# PROTOKOL O PRŮBĚHU

## „REKONSTRUKCE PODCHODU NA NÁMĚSTÍ PRÁCE VE ZLÍNĚ“

## OTÁZKY A ODPOVĚDI

### „REKONSTRUKCE PODCHODU NA NÁMĚSTÍ PRÁCE VE ZLÍNĚ“ S DŮRAZEM NA KONSTRUKČNÍ ŘEŠENÍ A DETAIL

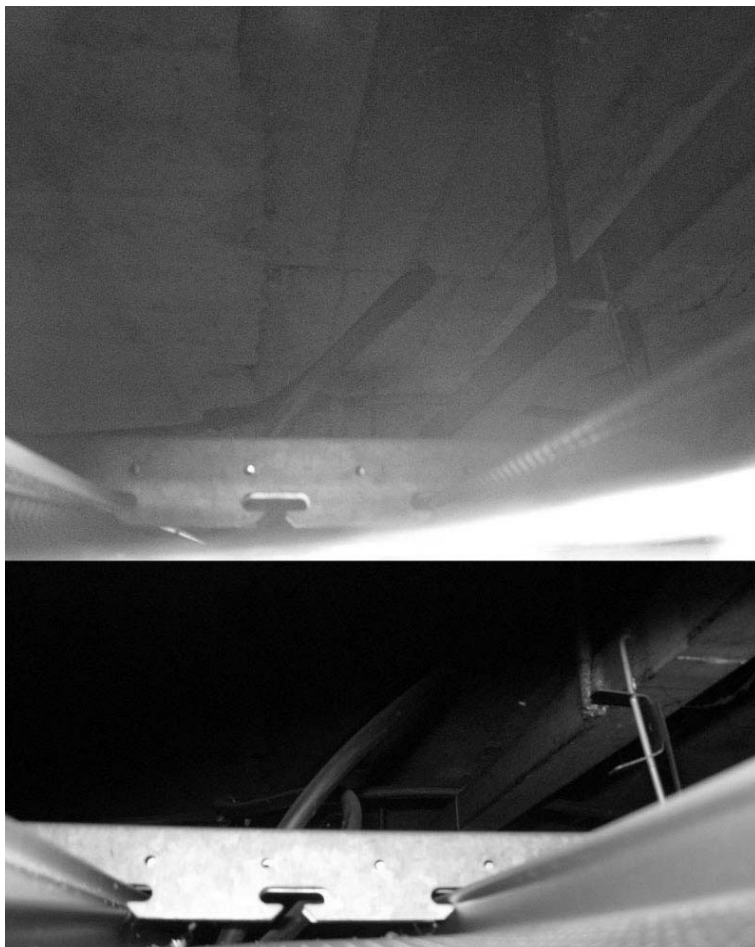
*Stávající zaměření podchodu uvádí pouze kóty podhledu. Je možné doplnit úrovně nosných stavebních konstrukcí?*

Pokud se týká vodorovných podhledových konstrukcí podzemní části podchodu, tak výškový údaj lze ještě doplnit o světlost mezi vnější plochou hliníkových lamel podhledu a vnější plochou části monolitické konstrukce železobetonové mostovky, která není v těchto místech nijak více konstrukčně členěna než jako cca rovina (lokální nerovnosti od použitého bednění, mírný spád apd.). Takto vzniklá dutina má v celkové délce podzemní části podchodu proměnlivou světlost od 350 do 450 mm. Hliníkový podhled šikmých konstrukcí nad dvěma výstupními rameny schodiště je pouze obkladem s kotvící konstrukcí. Rozdíl mezi plochou tohoto obkladu a nosnou železobetonovou konstrukcí šikmého stropu je 100 až 150 mm. V nadzemní části je vodorovný hliníkový podhled doplněn tepelnou izolací a je součástí sendviče ocelové vazníkové konstrukce zastřešení nadzemního objektu. Podvės pod ocelovými vazníky včetně vrstev tepelné izolace a konstrukce hliníkového podhledu je 400 mm.

- doplňující foto dutiny vodorovných podhledových konstrukcí podzemní části podchodu s patrnou konstrukcí zavěšení
